不具合箇所説明図

インストルメントパネルパッド追加

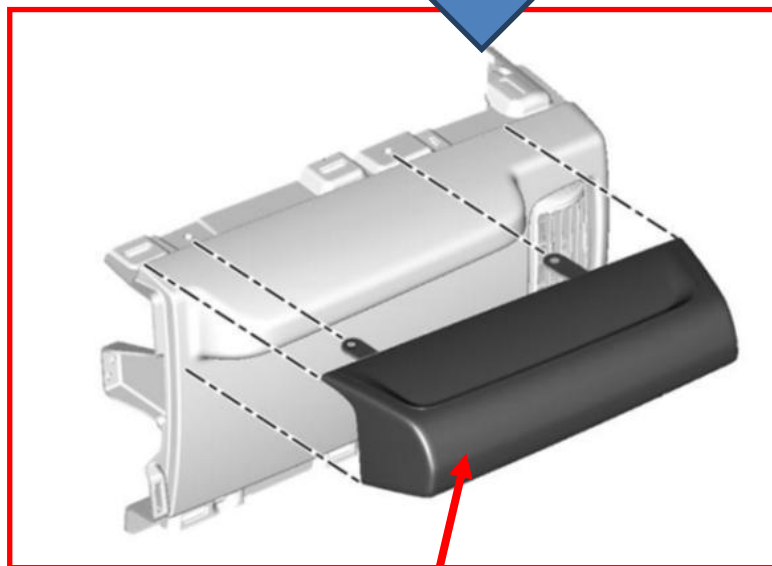
インストルメントパネルの材質が不適切なため、助手席の乗員がシートベルトをしていない状態で、事故等によりインストルメントパネルに頭を打ち付けた場合にケガをするおそれがある。

対策用のインストルメントパネルパッドを追加する。
